Minutes

8. Main Linac Installation Meeting 2013

10. September 2013
10:00 – 11:15

TOP1: Collimator-Sektion Ergänzungen zum 3D-Modell

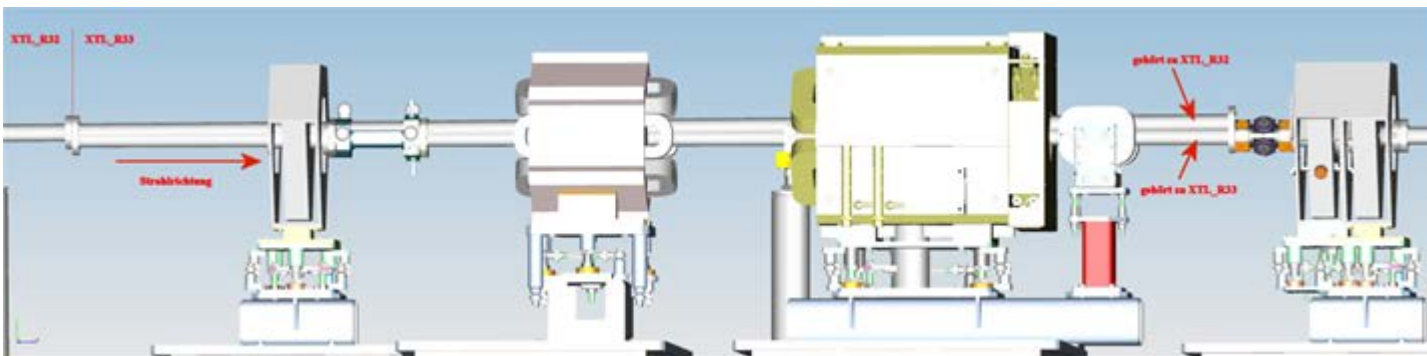
Ich habe das TGA-Modell der Kollimationsstrecke (XTL_R28 – XTL_R35) noch einmal geprüft und eine Dopplung des WP19 Modells in älterer Version daraus gelöscht. Hierdurch sind viele der seltsamen Phänomene verschwunden, jedoch nicht alle. Mir scheint es, dass ein Winkelfehler bei der Erstellung der WP19-Baugruppen gemacht wurde.

Anbei beispielhaft ein Screenshot des Übergangs XTL_R32 zu XTL_R33. Hier ist ein Stück der Beamline in beiden Raum-Modellen vorhanden, so dass man hier sehr schön einen Winkel- und Höhenversatz erkennen kann. Möglicherweise entspricht dies genau dem Tunnelwinkel an dieser Stelle ($1,27972^\circ$ nach der Graeff'schen BO-Liste), der für R33 gilt, für R32 jedoch nicht (!).

Ich habe das Integrationsmodell (DG2) und das neue TGA-Modell (DG3) sorgfältig geprüft und glaube, bei der Zusammenstellung der Baugruppen keinen Fehler gemacht zu haben. Ich bitte die Kollegen von WP19, zu prüfen, ob bei der Erstellung der CAD-Raum bezogenen Baugruppen (die ich dann als JT bekomme) dieser vertikale Winkel möglicherweise vergessen oder doppelt berücksichtigt wurde.
